Modulo per la presentazione delle osservazioni per i piani/programmi/progetti sottoposti a procedimenti di valutazione ambientale di competenza statale

ID: Codice procedura (ID_VIP/ID_MATTM):10844

Impianto per la produzione di energia elettrica da fonte eolica, costituito da 6 aerogeneratori della potenza complessiva di 37,2 MW, un sistema di accumulo da 25 MW e relative opere connesse in località "Rempillo" nel comune di Pitigliano (GR).

ALLEGATO alle OSSERVAZIONI all' IMPIANTO EOLICO denominato REMPILLO nel COMUNE di PITIGLIANO (GR). Composto da n. 5 immagini e n. 5 pagine

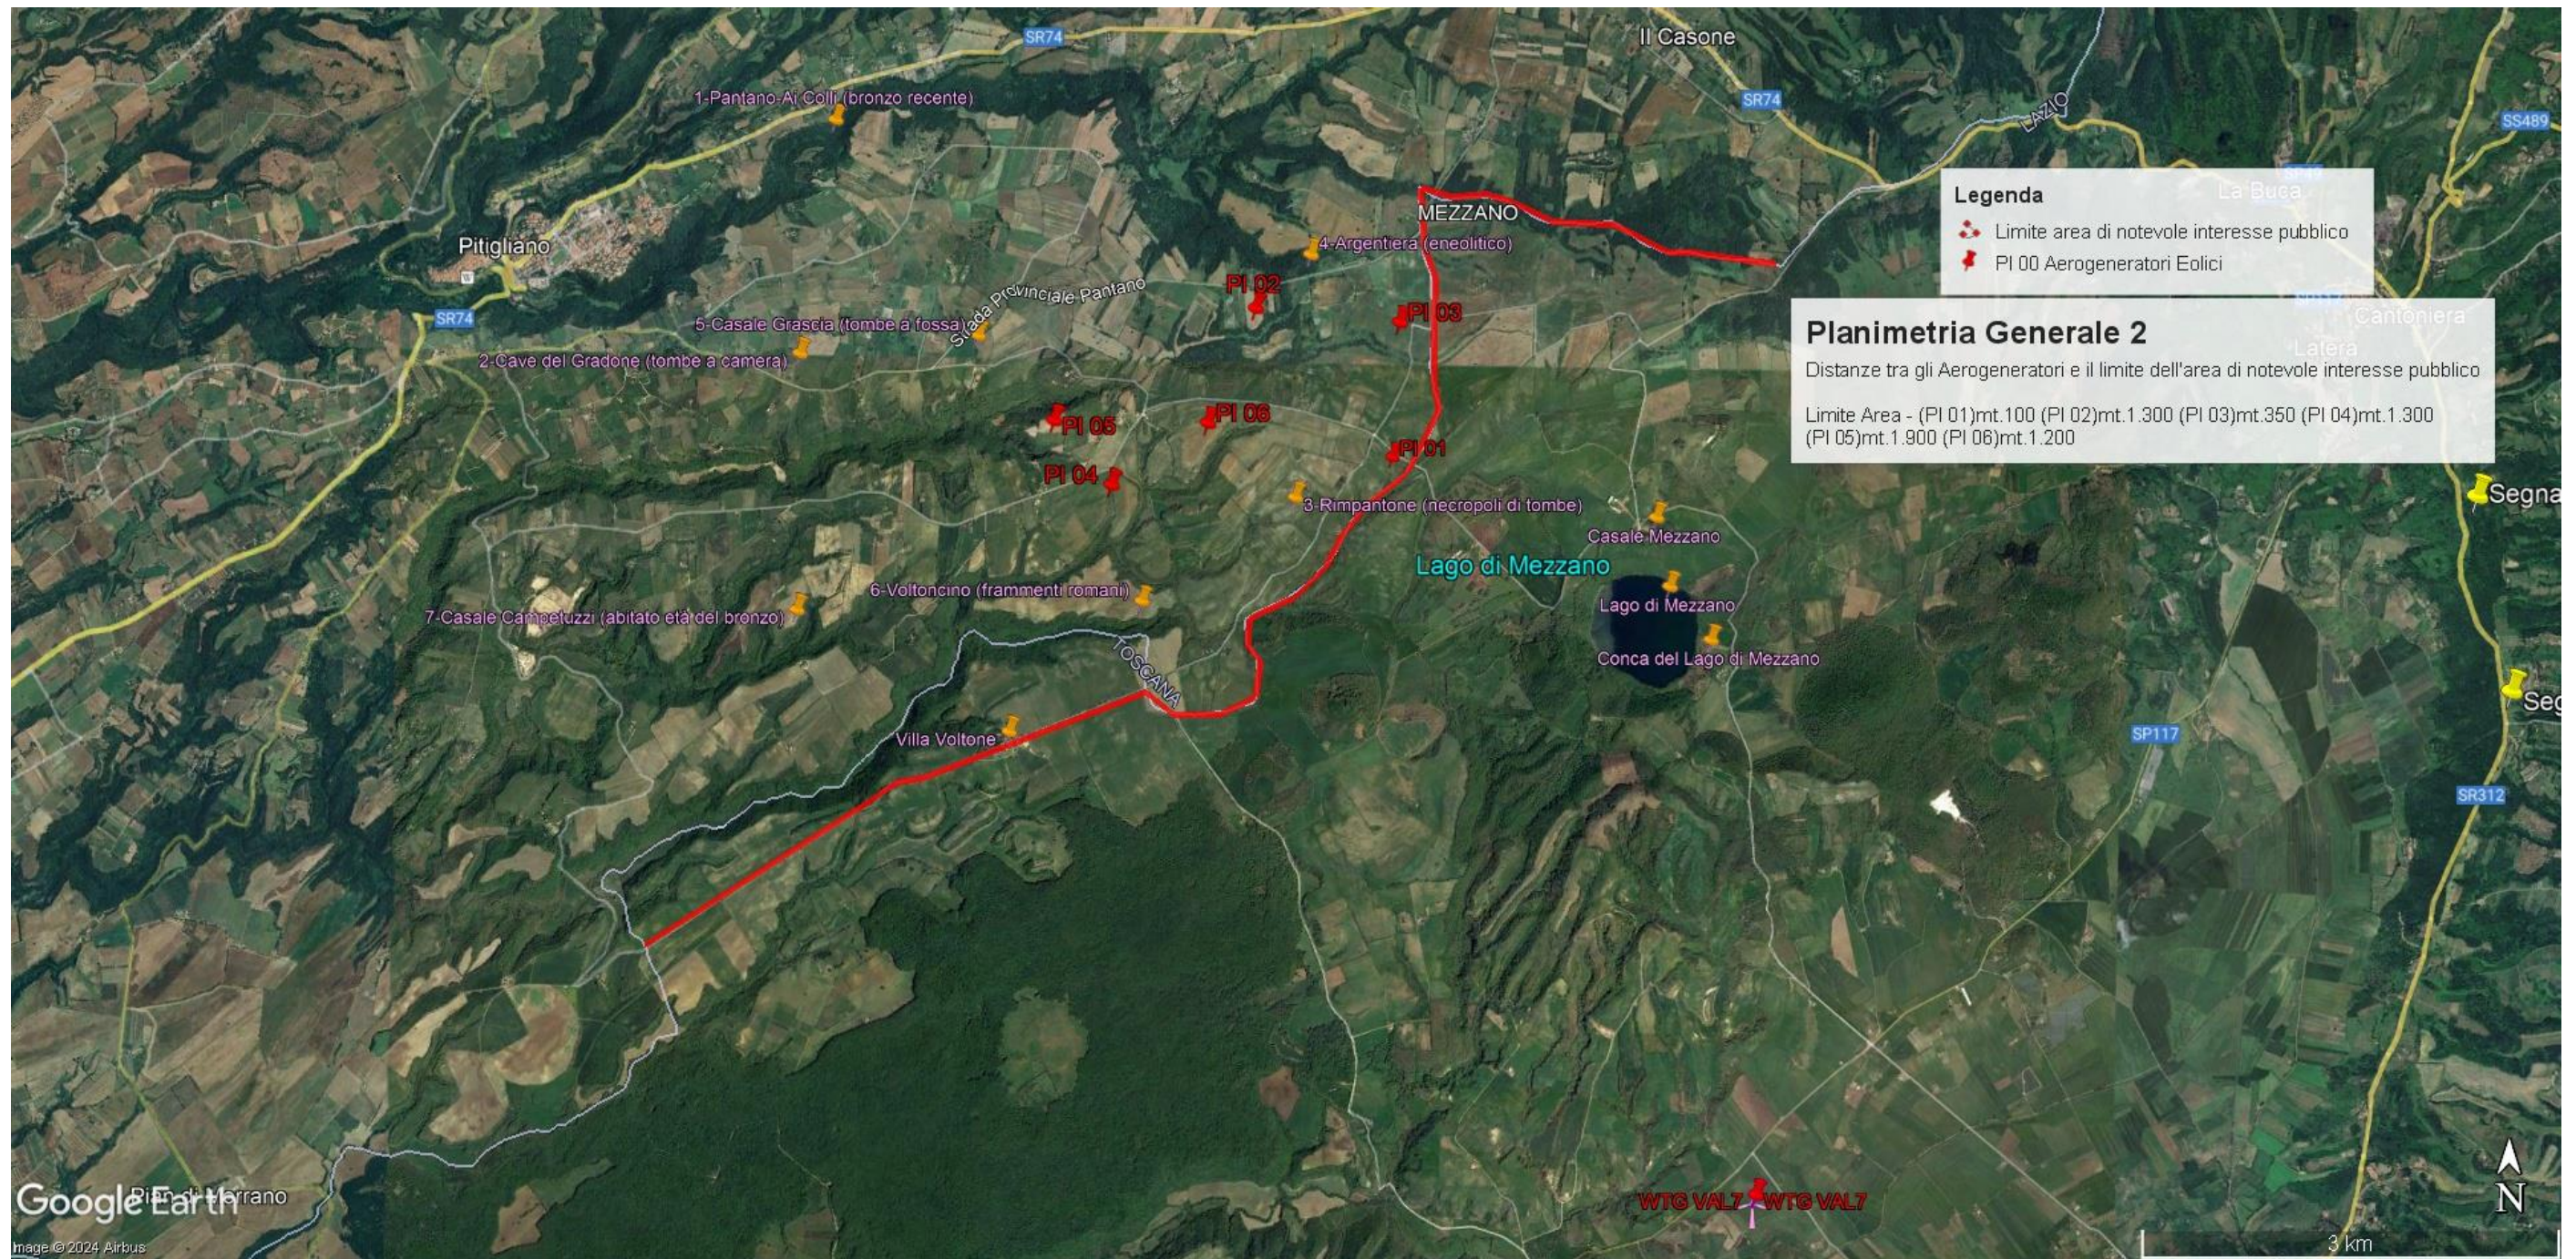
In sintesi, visti l'art. 20 comma 8 lettera c) quater del D.Lgs n 199/2021 e le Linee guida nazionali appena citate, considerato l'enorme impatto dell'impianto eolico industriale denominato "Rempillo" sulla zona paesaggistica di notevole interesse pubblico ben individuata nelle immagini n.1 e n. 2 e sui

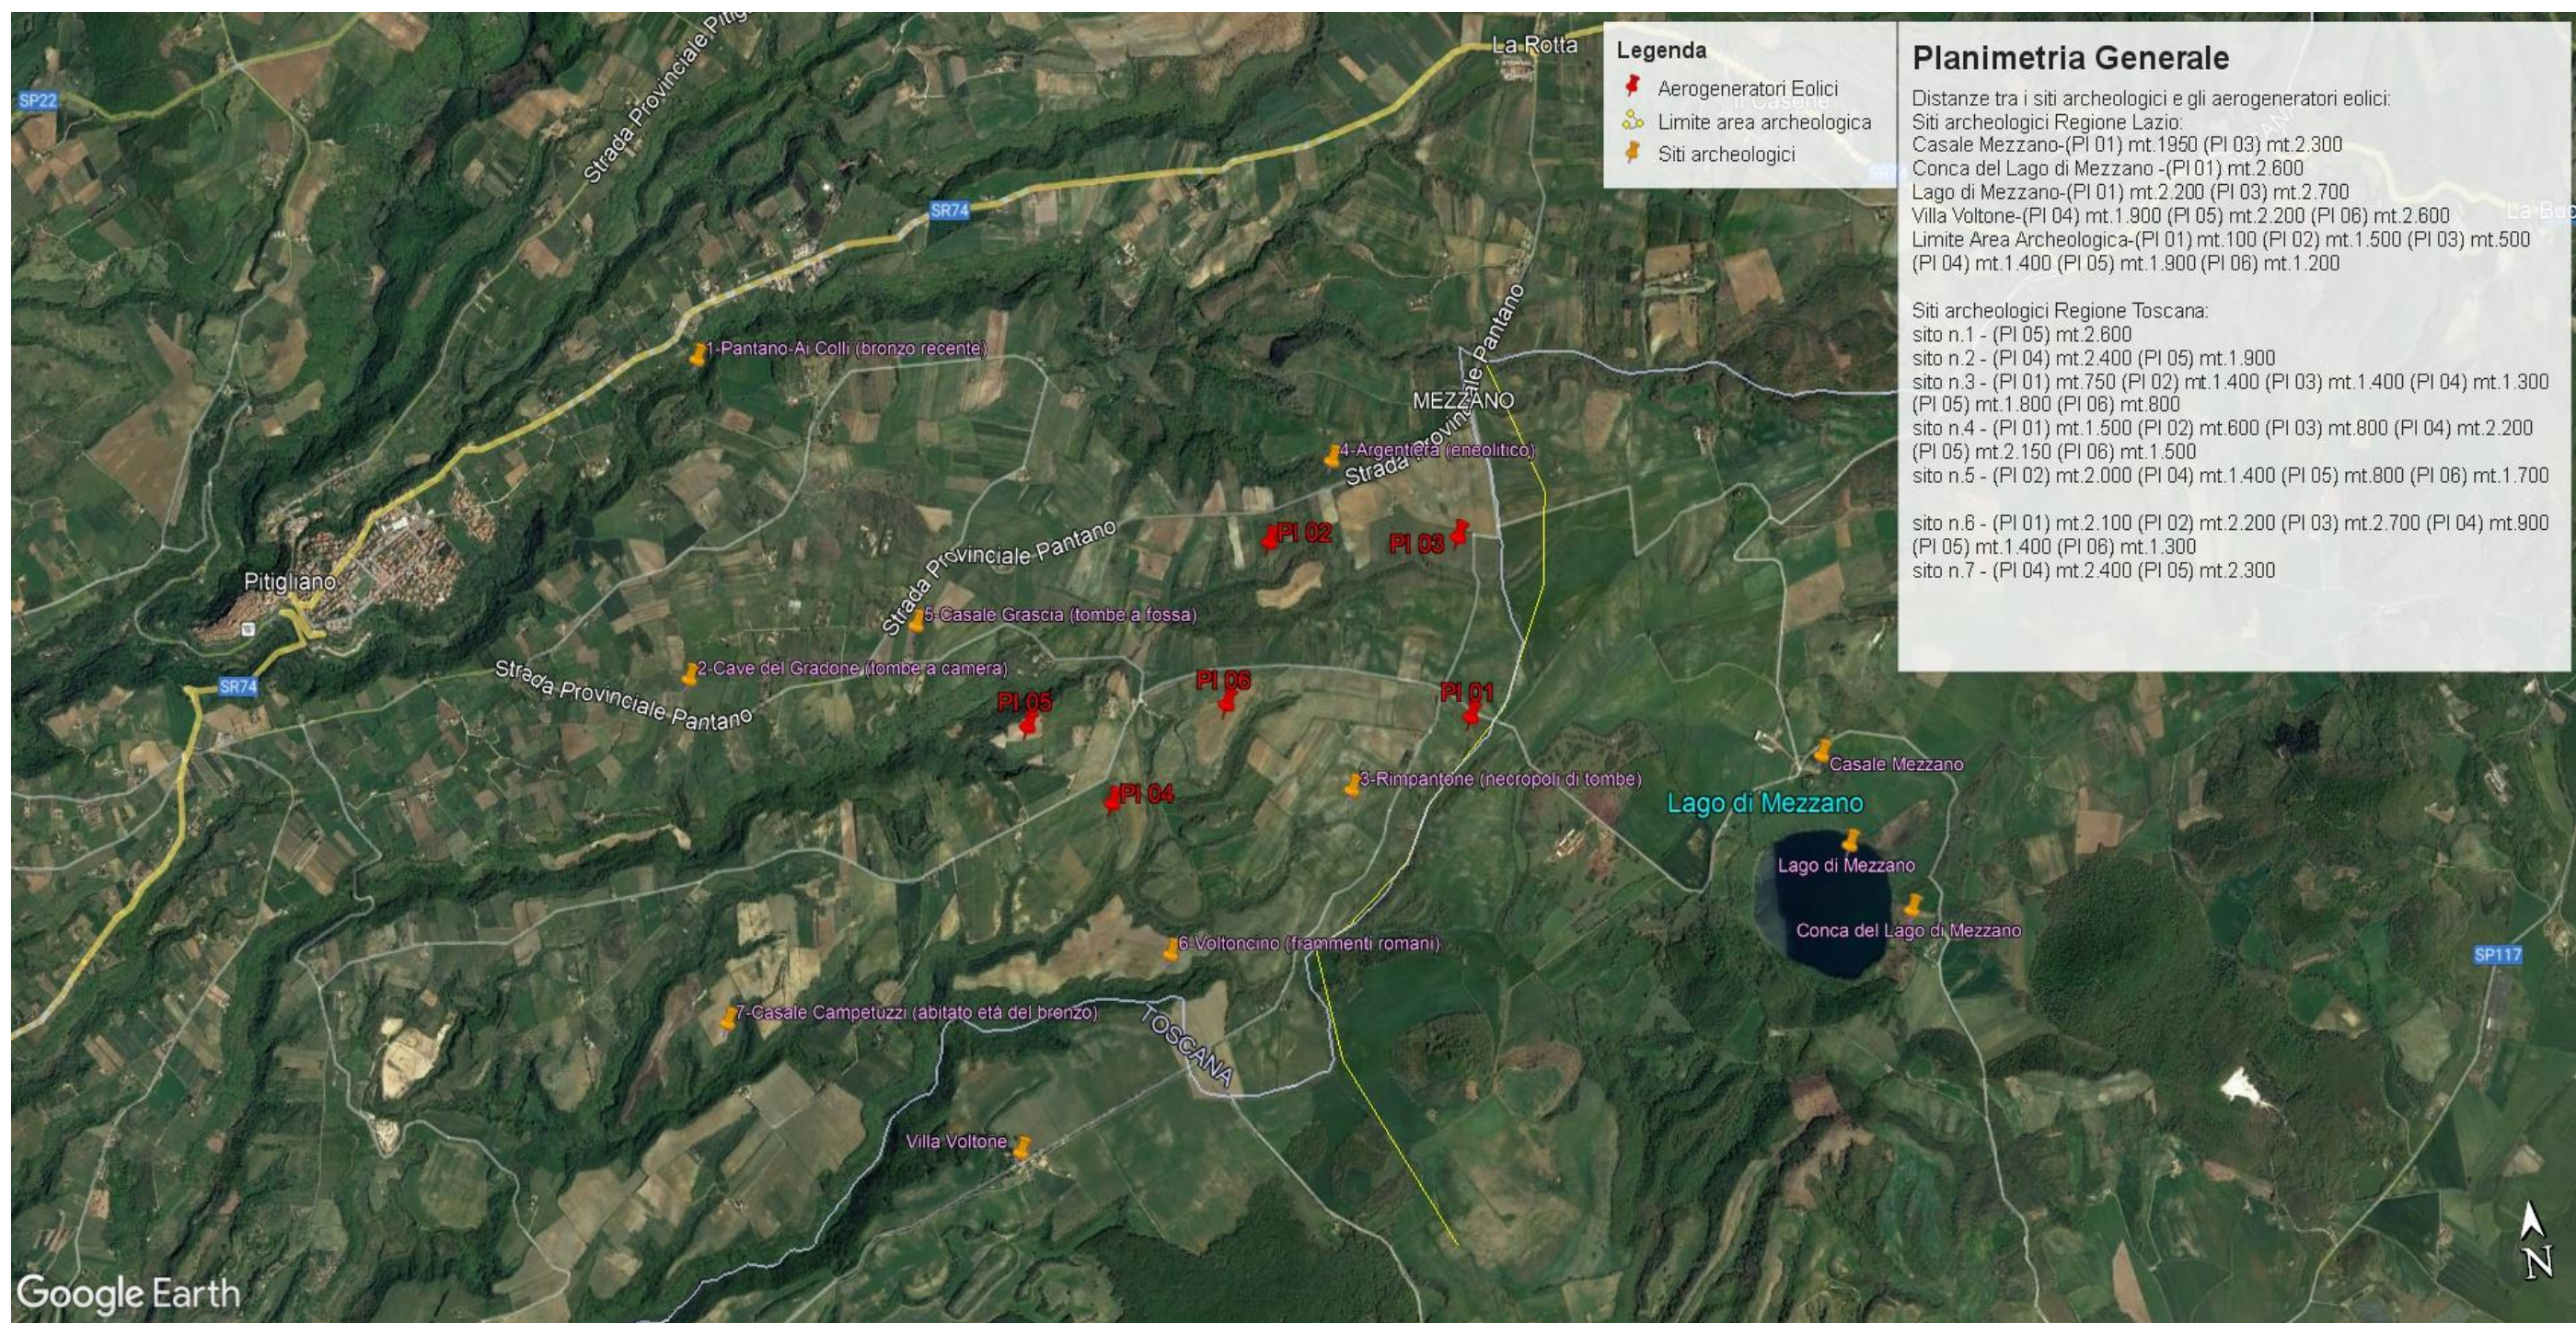
Beni Culturali evidenziati nell'immagine n. 3 dell'Allegato alle presenti Osservazioni, per la collocazione delle pale P04 e P05 direttamente all'interno del perimetro di un'area archeologica e per gli impatti anche sull'area intermedia e vasta dei pregiati territori laziali della Tuscia settentrionale e in particolare di quelli del pitiglianese ricco di emergenze agricole, naturalistiche, storiche e archeologiche del periodo etrusco ma non solo, si chiede che venga negata l'autorizzazione all'insediamento dell'impianto eolico denominato "Rempillo".

Immagine n. 4 Situazione di saturazione da impianti FER nella provincia di Viterbo. Non sono riportati gli impianti fotovoltaici e agrivoltaici che hanno inciso per buona parte nel cumulo di impianti FER per superare già nel 2023 gli obiettivi del PNIEC assegnati alla Regione Lazio per il 20230.

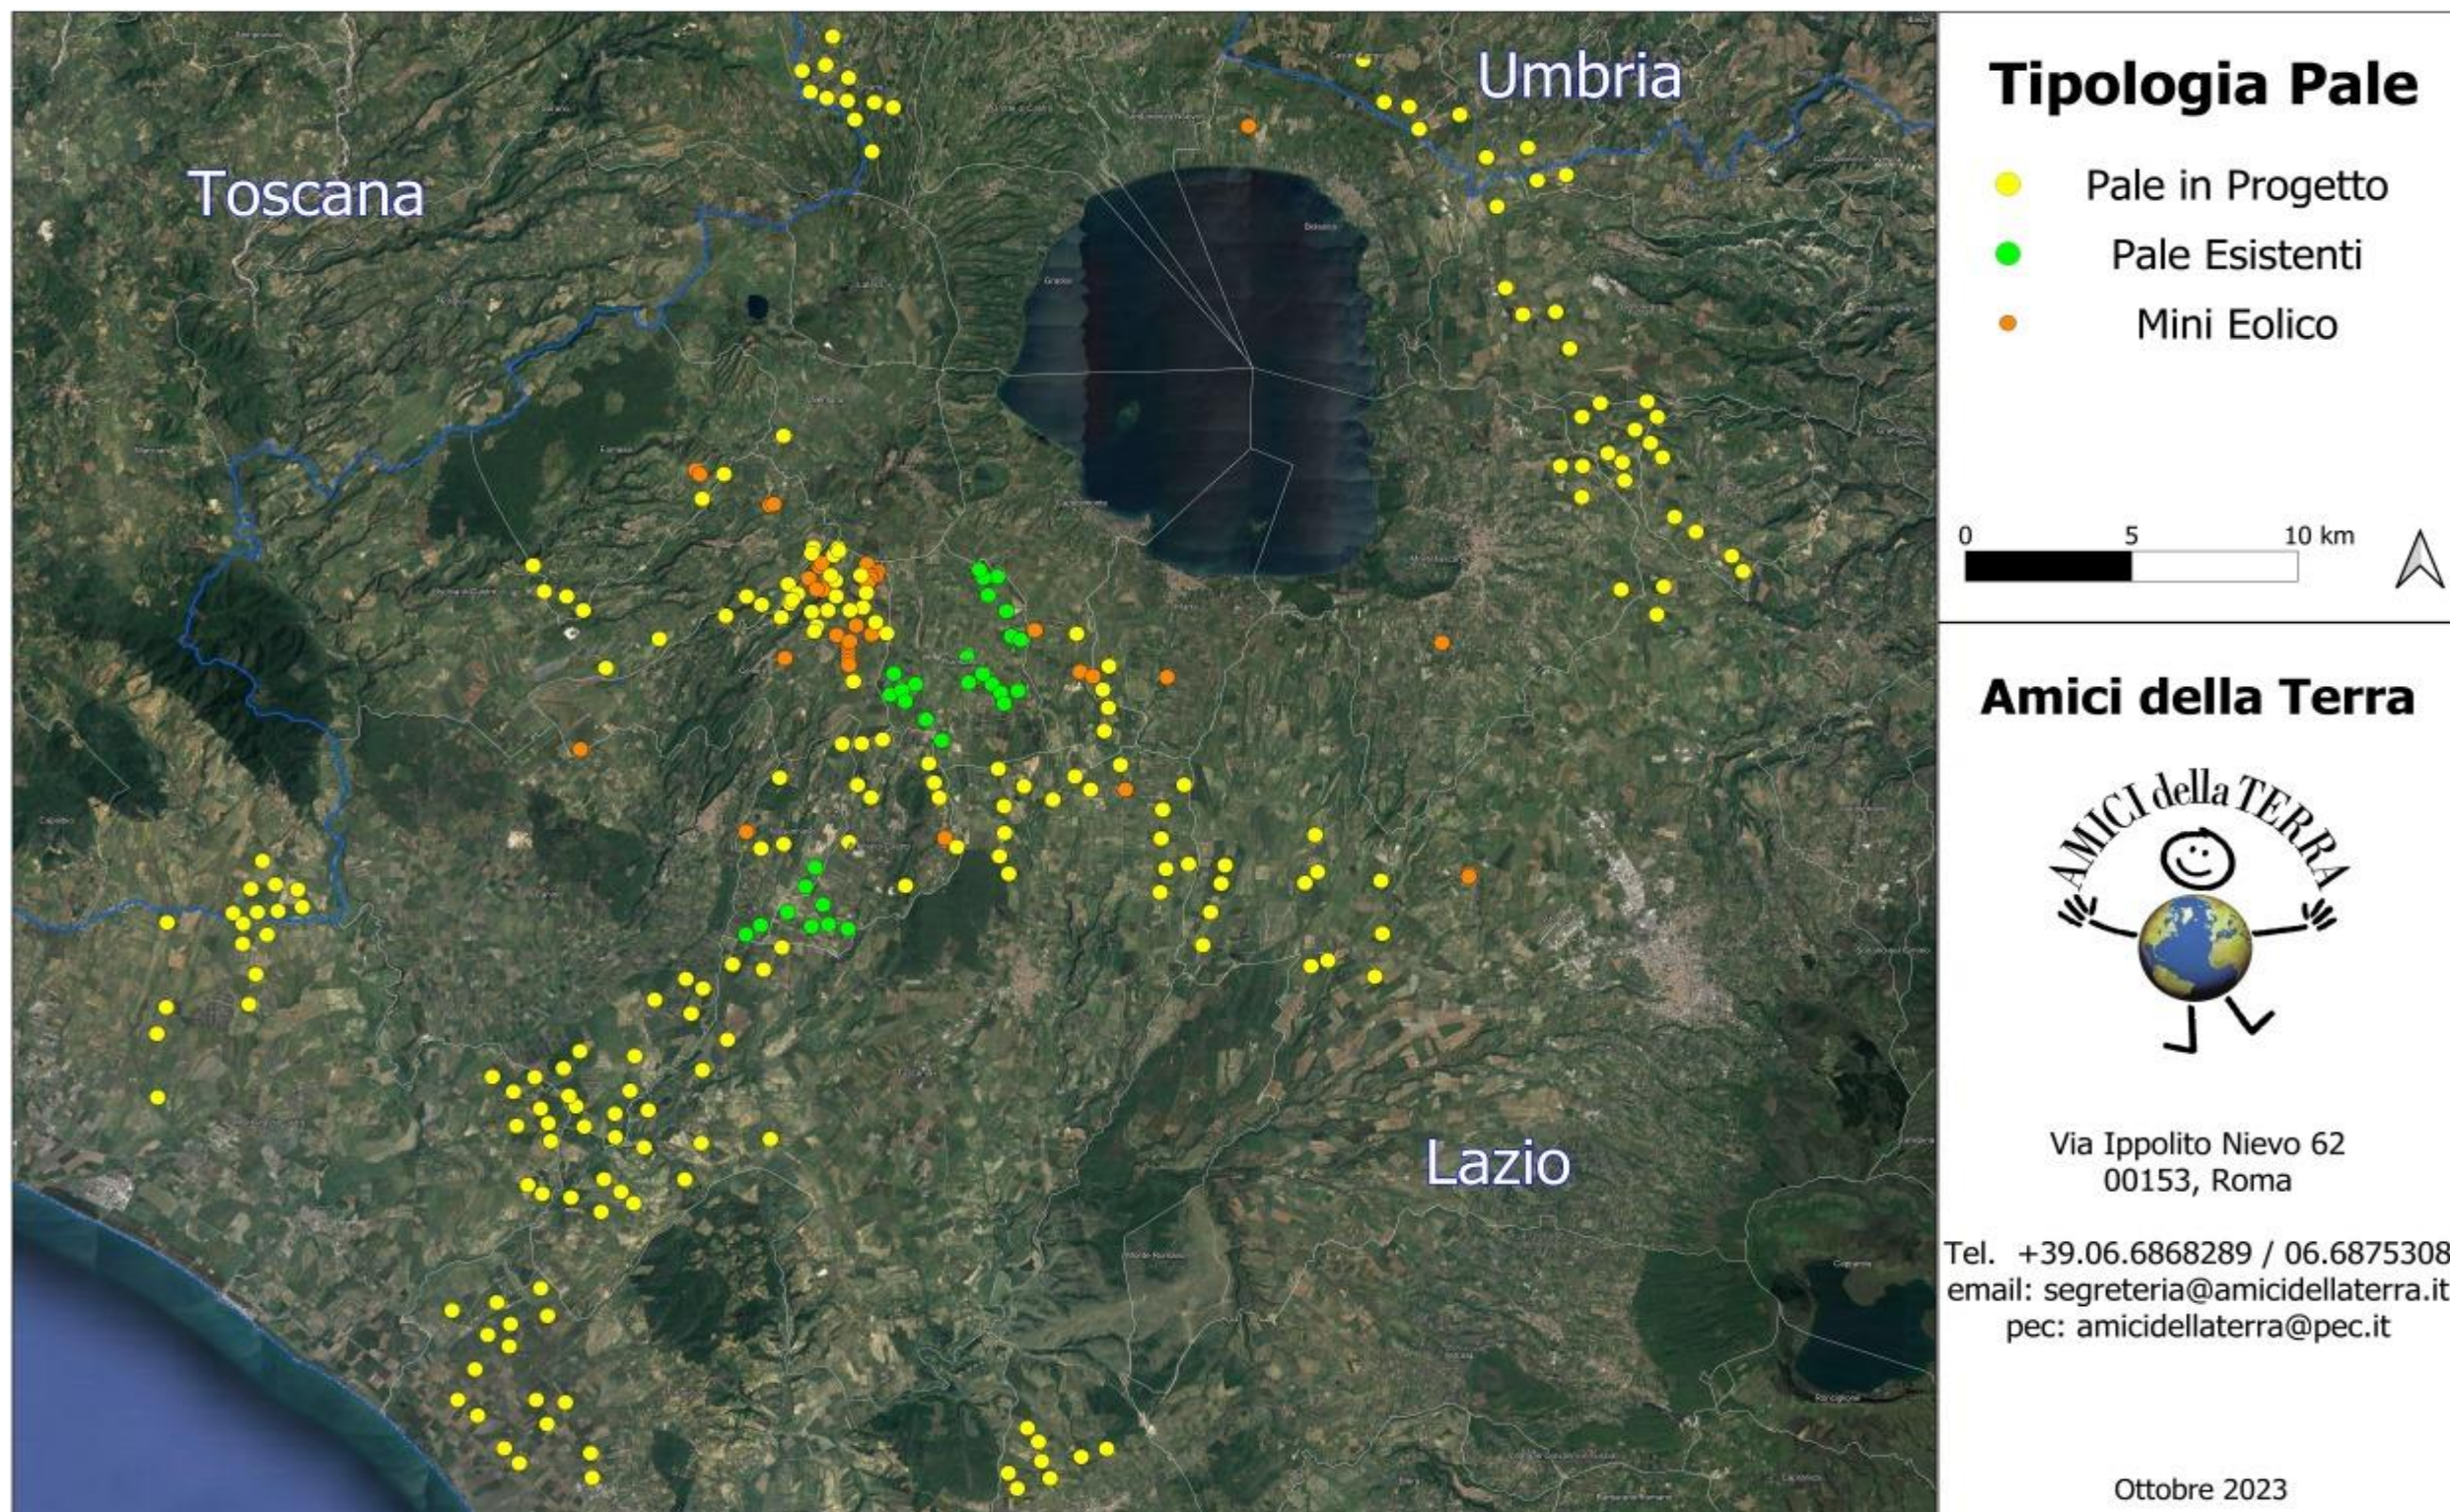
Quindi anche la Regione come Ente deputato dalla normativa nazionale a legiferare sulle aree idonee e non idonee si è espressa riguardo al fatto che abbia assolto ai doveri e alle quote stabilite dal PNIEC e in ambito regionale la provincia di Viterbo è stata quella con il più alto tasso di impianti FER tra tutte e quindi ormai satura ed il cumulo degli impianti FER installati, autorizzati e in progetto rappresenta una **elevata criticità per la sostenibilità ambientale di ulteriori eventuali iniziative.** L'impianto eolico “Rempillo” pur essendo “esterno al confine provinciale e regionale ma nelle sue immediate vicinanze (a soli 100 metri i primi due aerogeneratori) oltre ad impattare sul territorio e sulle economie di tre Comuni del Lazio (Farnese, Valentano e Latera) si trova nelle fasce di rispetto dei Beni di notevole interesse pubblico come si è evidenziate nelle Osservazioni nn. 1 e 2 e crea anche degli impatti negativi anche sui beni naturalistici come verrà dettagliato nell'Osservazione n. 4. Inoltre andrebbe a sommarsi al già enorme cumulo di impianti eolici e fotovoltaici e geotermici che già creano una elevata criticità ambientale nella provincia di Viterbo e interferiscono anche con il territorio toscano come si può vedere dalle immagini nn. 4 e 5
